Review project

· ALU / ВІДОМОСТІ ДЛЯ ЗВІРКИ · v10

Реєстр питань до компанії / проєктанта

P-8/8/22 PP v04 · 16.02.2026 / геометрія PDF + специфікація; чинність у компанії не підтверджена

ПдЗх / верхній пояс і профільовані заготовки

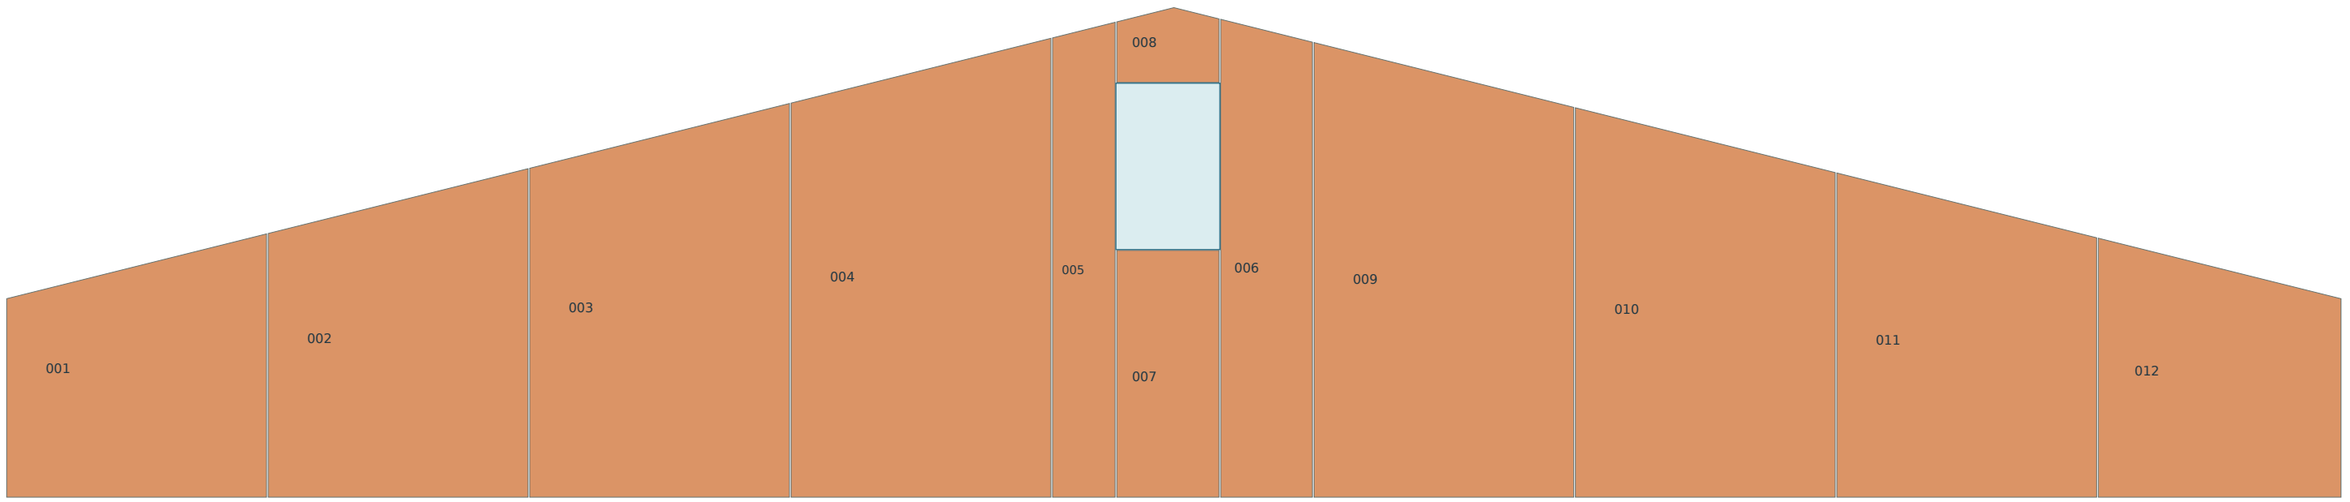
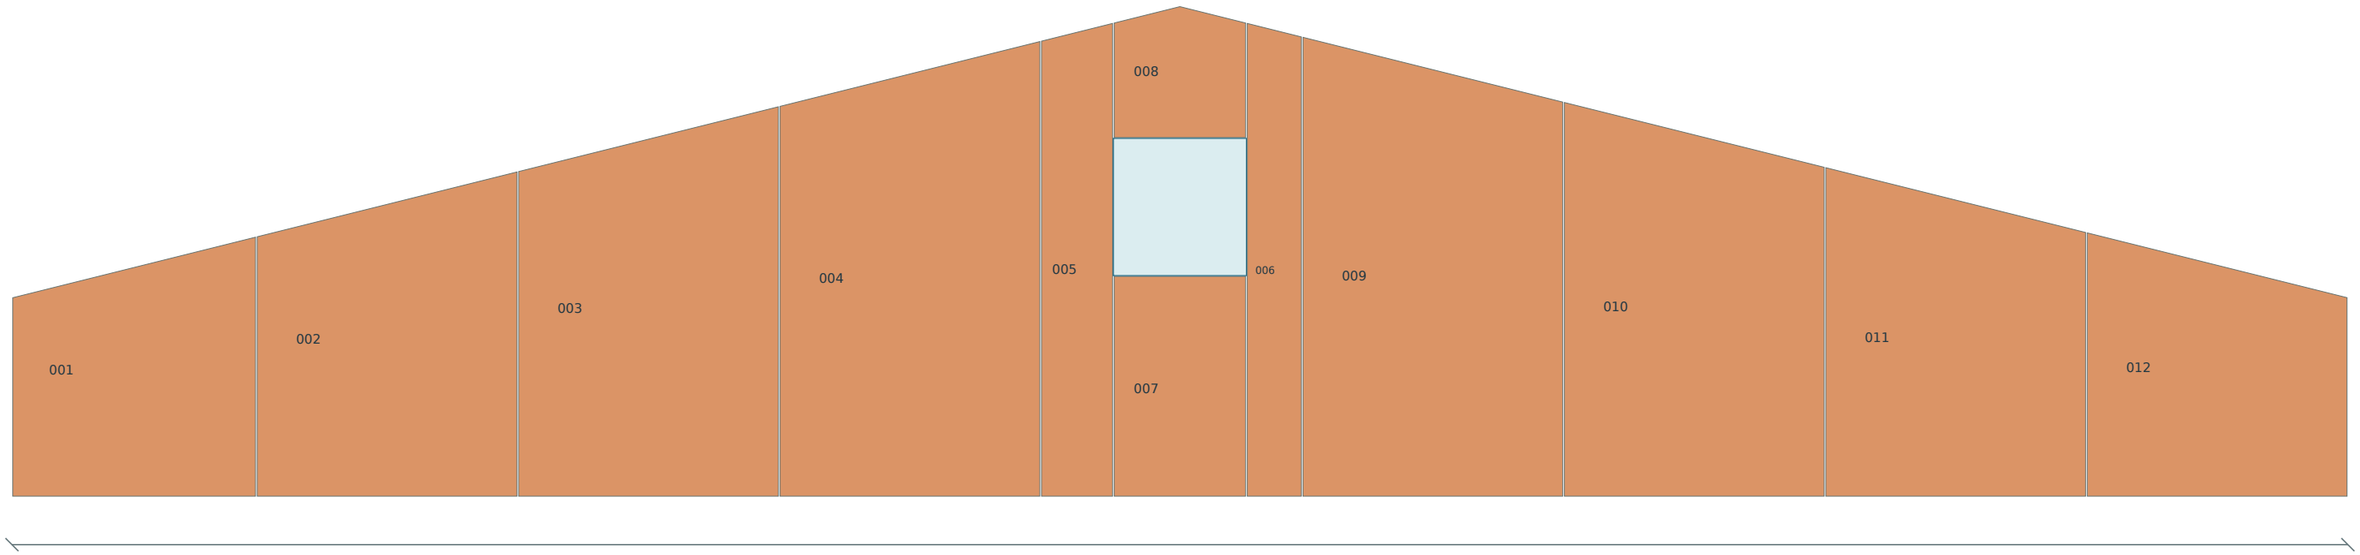
Контур під повним кандидатним пакетом даху 214,8 мм по нормалі + 4 мм. Існуюча кроква 150 мм не обміряна; вузол примикання та вентрешітку звірити.

Контур під повним кандидатним пакетом даху 214,8 мм по нормалі + 4 мм. Існуюча кроква 150 мм не обміряна; вузол примикання та вентрешітку звірити.

Дах / поперечний розріз кандидата PP-1, PDF55

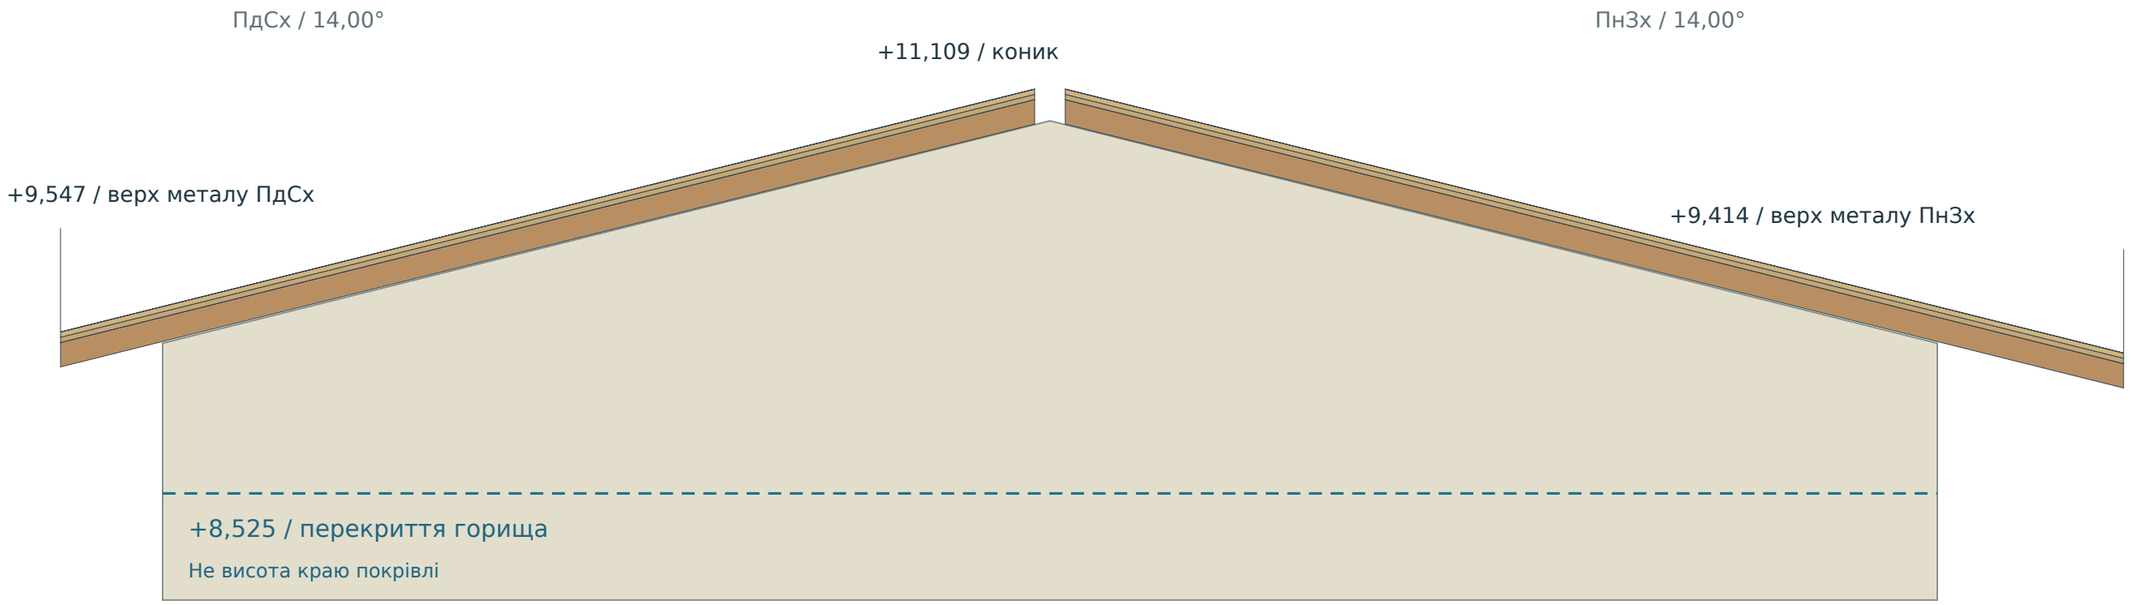
Звиси від поточної фасадної площини ±5,62: ≈647 мм спереду / ≈1180 мм ззаду.

§5.4: мінімум 600 / 750 мм від утепленої стіни. Торцеві 300 мм — подовження; не доведений загальний звис.

Довжина ≈41,600 м і торцевий звис ≈600 мм графічно з PDF53. Потрібен написаний робочий розмір.

PDF54 дає більші півширини: приблизно +140 мм спереду / +256 мм ззаду. Задній фасад містить коник +11,149.

Нижні фасції PDF53 ≈9,230 / 9,068 — інші грані, не верх металу. Робоча глибина короба та посадка не підтверджені.

Верх SE облицювання 9475 мм при зовнішній грані z=5,649 м: кандидатний обріз під повним пакетом; це не обмір стіни чи розрахунок опирання.

Графічні суперечності: RFI-07. Профіль, крокви, торцеві зарізи й маршрути мембрани: RFI-11 / roof-source.json.

Дах / п’ять шарів і тонкостінний профіль / кандидат v09

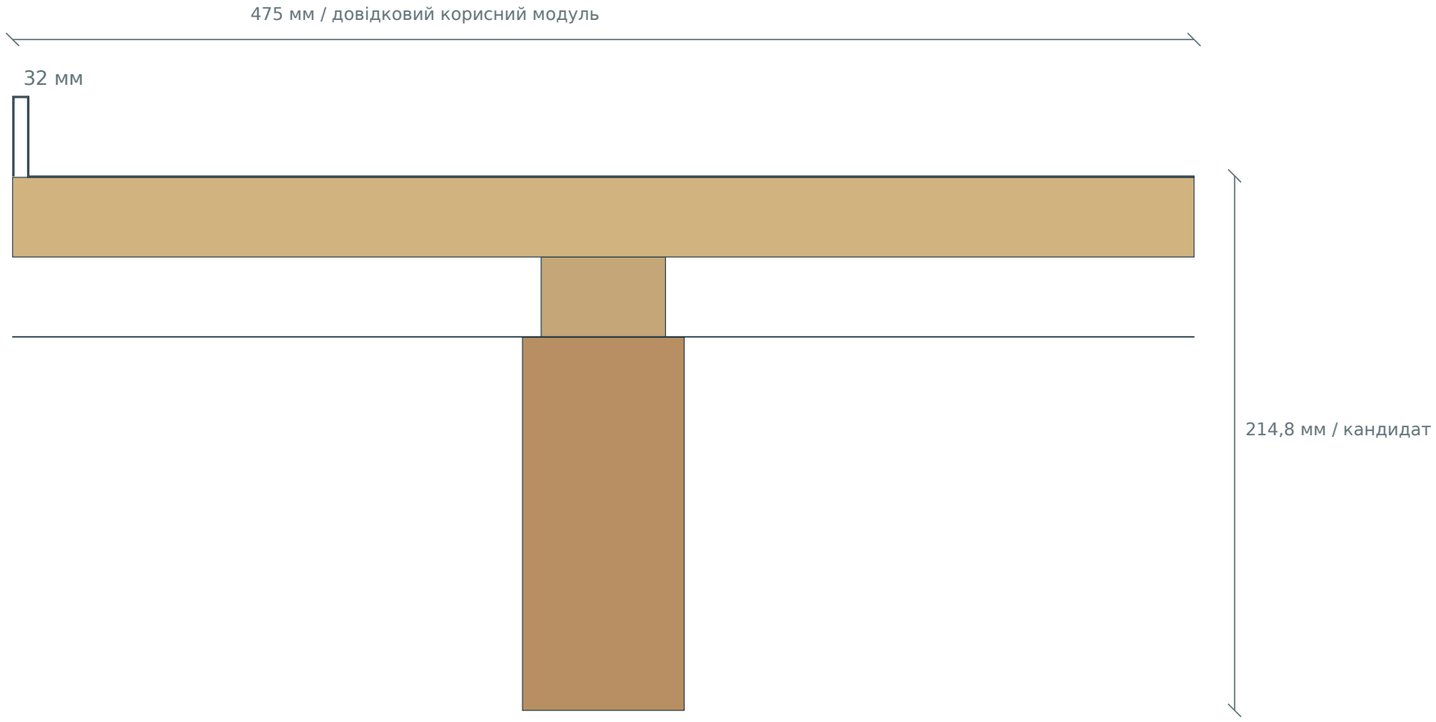
Профіль 475 / висота 32 / лати ≤200: офіційний довідковий Ruukki Classic Design475; замовлений виріб невідомий.

Стінки 0,6 мм, модуль 475 мм і висота 32 мм; ідеалізований U-повернений край 6,6 мм. Його ширина, радіуси згину, защіпка й водозахисний замок не встановлені джерелом. Не гнути й не замовляти за цим контуром.

Кандидатні кінці: 100 мм відступ біля коника, тонкий ковпак 0,6 мм з підняттям 40 мм; дерево вертикально підрізане до задньої грані фасції 22 мм. Показова мембрана там завершена; фактичний маршрут і крапельник невідомі.

Редагований CAD профілю — геометричний кандидат. Див. RFI-11; міцність, кріплення, монтаж і замовлення не схвалені.

Cembrit / відкоси вікна / польовий варіант

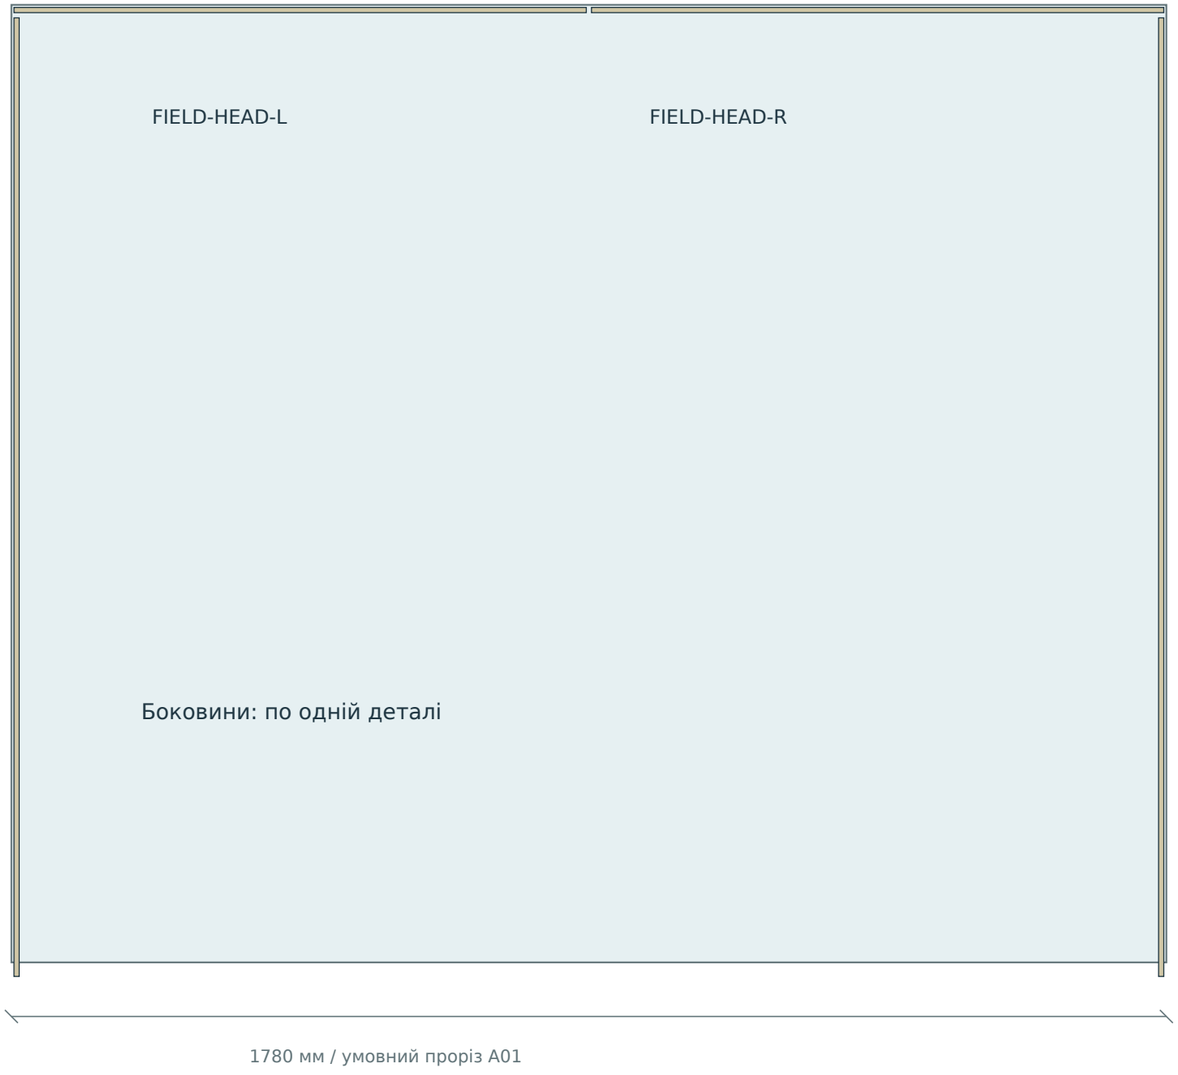
FC-FC: 8 мм. FC-відлив: 2 мм вертикально, показовий зазор. Схему двох верхніх деталей ще звіряємо.

Публічний арк.14 показує PURAL0,6 мм; цей Cembrit-вузол походить з опису автора завдання. RFI-09 відкритий.

Приховані опори, кріплення, герметизацію, відведення води й пожежне рішення не погоджено.

Вхід / навіс: сталевий клин і реальні шари / PDF68, PDF70

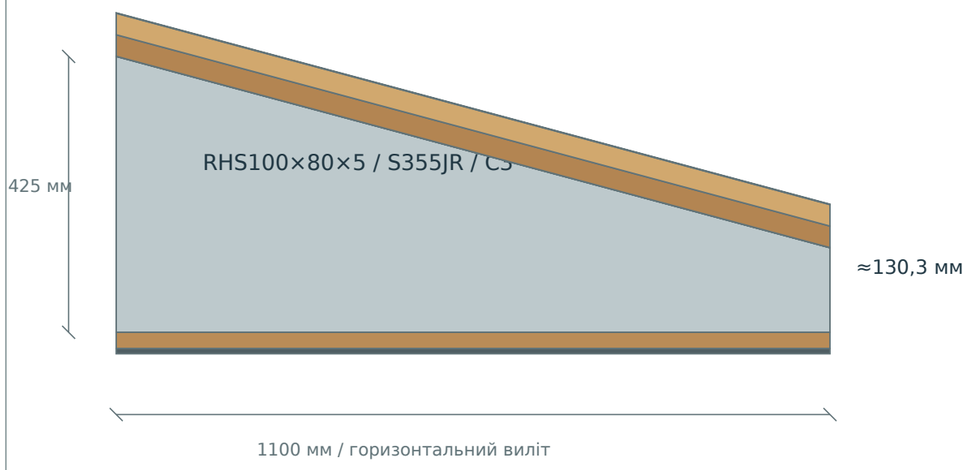
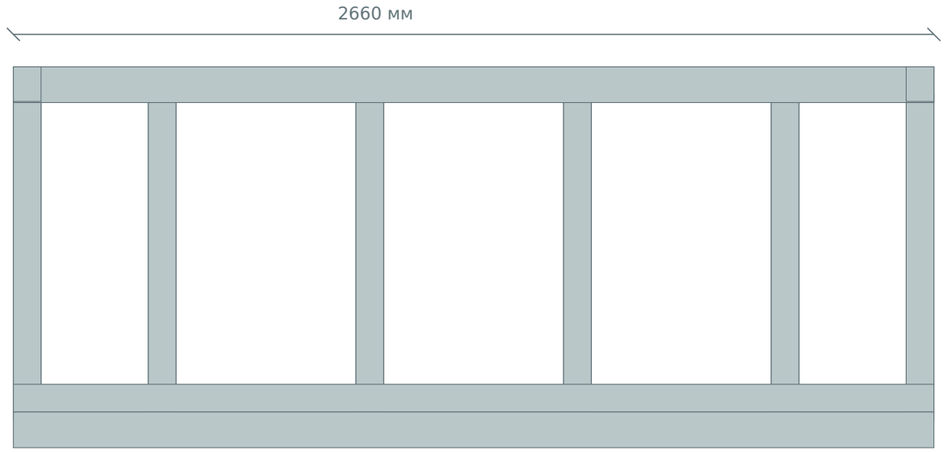
Різниця +87,13 мм / просвіт дверей 18 мм — лише кандидат

Передня нижня поперечина: відступ103,156 мм — кандидат, не заданий у джерелі.

Проєкт420 / SwisspearlDIM ceiling400 max → RFI-10.

Задні стійки:225 мм джерело / 194,68–221,47 мм кандидат

1055 мм на арк.22 збережено як номінал джерела; кандидатні довжини й зарізи потребують робочого креслення.

Зовнішні VU01 / «нового тамбура не буде» та SBS / Classic залишаються відкритими: RFI-06, RFI-02.

VS-1 / цоколь: план, розріз і межі кількостей / PDF57, PDF58

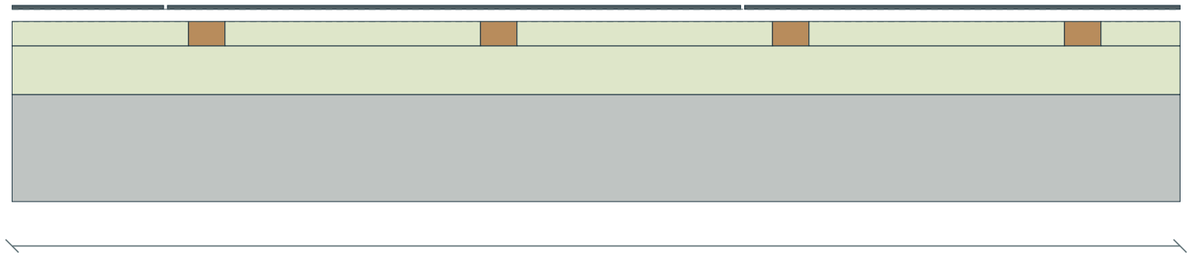
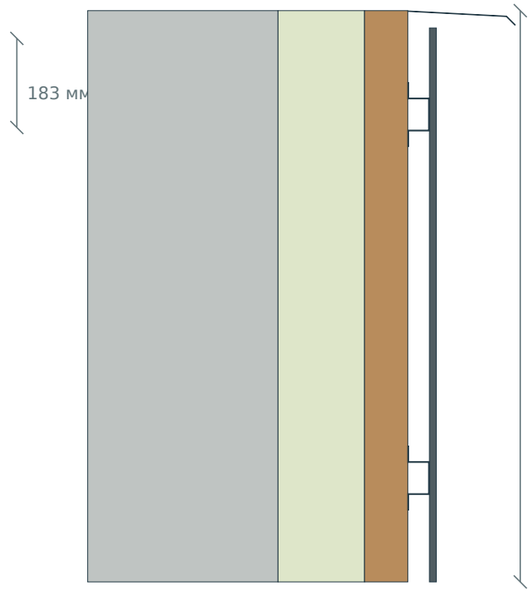
ВУЗОЛ І НЕВИРІШЕНІ МЕЖІ / RFI-12

PDF58: видимий капельник PURAL 0,6 - кандидат форми. Перехід 50×175, RKL31/аналог 30, стрічка й сітка не розміщені: робочий вузол невідомий. Відмостка 600 мм/2%; зазор 20 мм до FC проти довідкових 50 мм виробника потребує погодження.

Горизонтальний профіль локально перекриває 25 мм глибини: безперервність повітря й дренаж не доведені. Полиці 38/74, сталь 1 мм, висота 660, кути 45° і підкладена стрічка - кандидати; замовлений MP25/38 невідомий.

Історичний U=0,271 для EPS 100 не застосований. Основа/анкери, кутовий 50×100, отвори, межі 5 м² і фундамент до підошви потребують обміру/робочого вузла. Нижче землі модель не продовжена.
